**AVIS RELATIF À LA PROTECTION
CONTRE LES EVENTUELS EFFETS NOCIFS ET NUISANCES
PROVOQUÉS PAR LES RAYONNEMENTS NON IONISANTS
GÉNÉRÉS PAR DES ANTENNES ÉMETTRICES STATIONNAIRES**

Commune : QUAREGNON - Exploitant : ORANGE

Référence exploitant : 407C1_3 / 30552C1_2 / 40552C1_1 / 50552C1_1

Rapport n° 23 / 2025

Figure 1 : Vue en plan des lieux de séjour et des points de contrôle

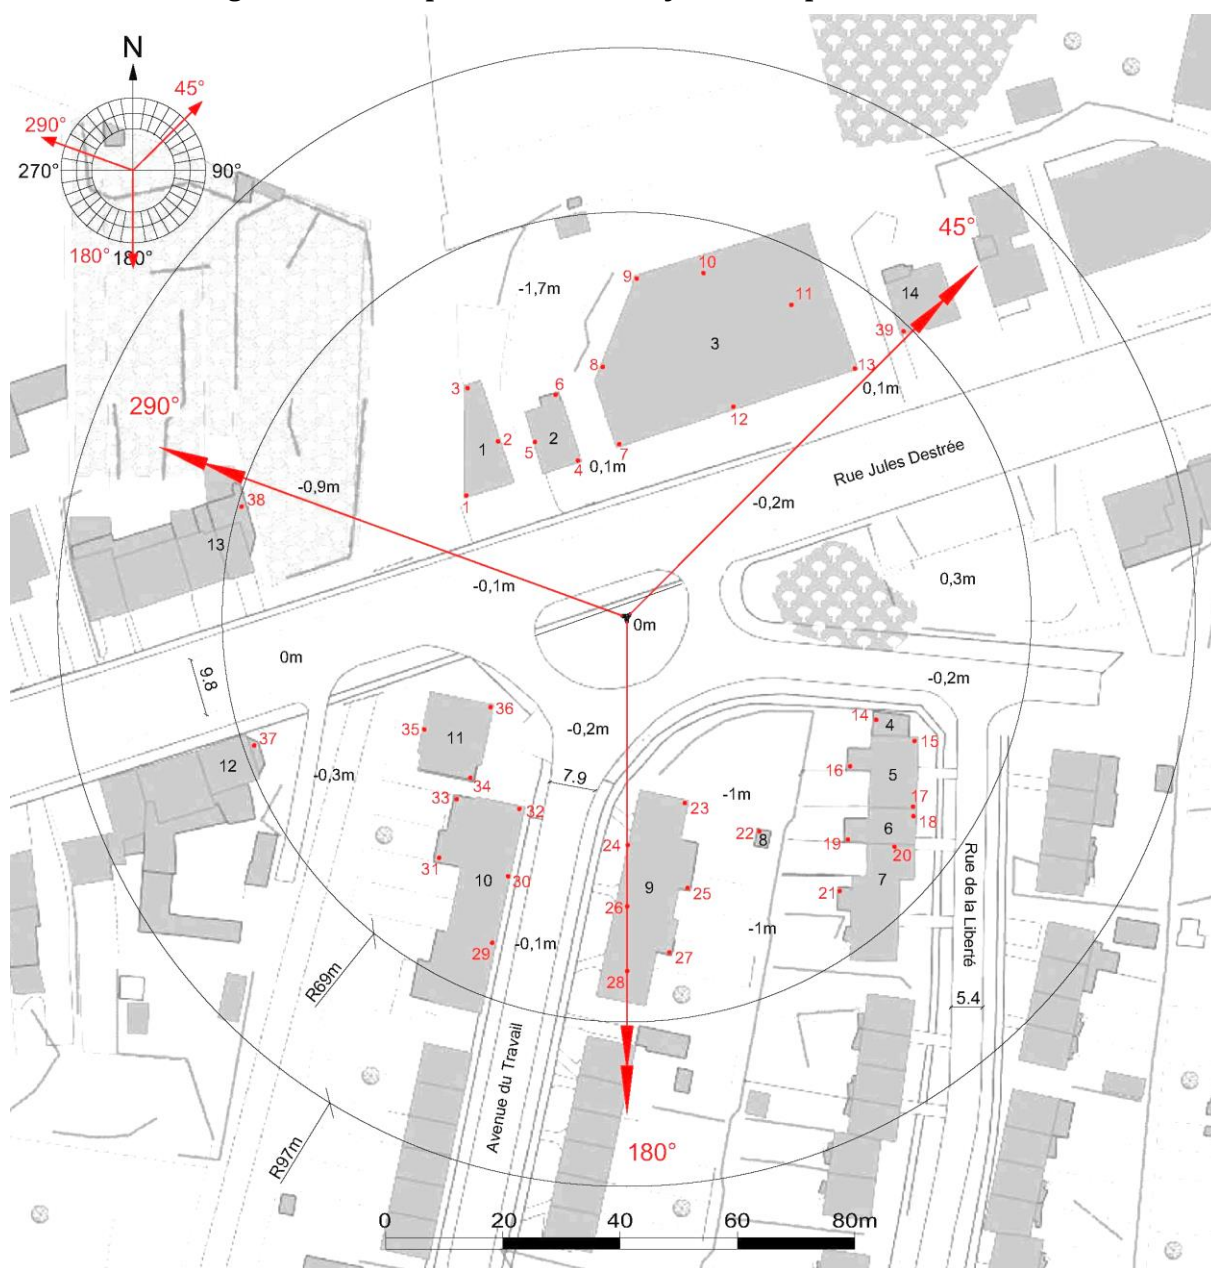
Les fréquences d'émission, la puissance rayonnée par chacune des antennes et leur gain permettent de déterminer le rayon de la zone à analyser. Tout dépassement de la limite par installation est exclu en dehors de cette zone. Le tableau 2 reprend les 35 LS² pour lesquels l'indice d'exposition est le plus élevé. Les différentes colonnes indiquent :

- le numéro du point de contrôle repris sur un des plans de la figure 1;
- le numéro du LS dans lequel se trouve le point de contrôle de la 1^{ère} colonne ;
- l'atténuation d'obstacle prise en compte pour le calcul de l'indice d'exposition dans le LS ;
- le résultat du calcul de l'indice d'exposition.

En ce qui concerne les antennes de l'installation mentionnées dans le tableau 1, la distance maximale à laquelle la limite pourrait être atteinte, à l'extérieur, est égale à 92,7 m. S'il n'y a pas de LS à une distance inférieure, les antennes respectent forcément la limite d'immission.

Dans le cas des LS situés à l'intérieur des bâtiments, une atténuation d'obstacle est prise en compte et il en résulte que la distance maximale à laquelle la limite pourrait être atteinte se réduit à 65,6 m.
